**RÉPONSES D'HYDRO-QUÉBEC DISTRIBUTION
À LA DEMANDE DE RENSEIGNEMENTS N° 1
DE LA FCEI**

**DEMANDE DE RENSEIGNEMENTS NO 1 DE LA FÉDÉRATION
CANADIENNE DE L'ENTREPRISE INDÉPENDANTE RELATIVE À LA
DEMANDE D'APPROBATION DU PLAN D'APPROVISIONNEMENT 2017-2026 D'HYDRO-
QUÉBEC DISTRIBUTION (HQD)**

DOSSIER R-3986-2016

**FIGURE R-7.11 :
DISTRIBUTION CUMULATIVE DE LA PRODUCTION RÉELLE DES PCH**

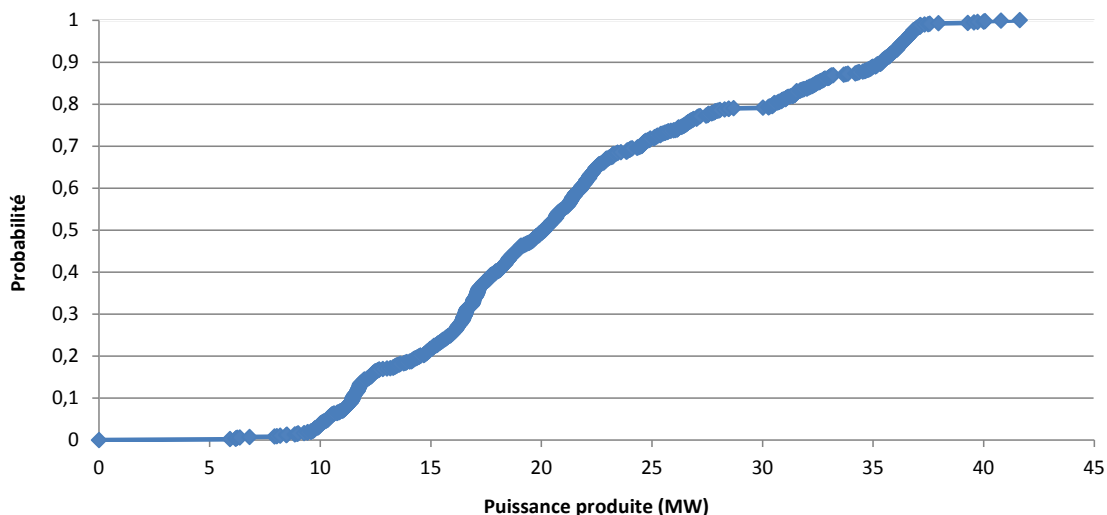
7.11 Veuillez présenter le graphique de la distribution cumulative de production réelle sur les cinq années considérées.

- 5 **La figure R-7.11 présente l'information demandée.**
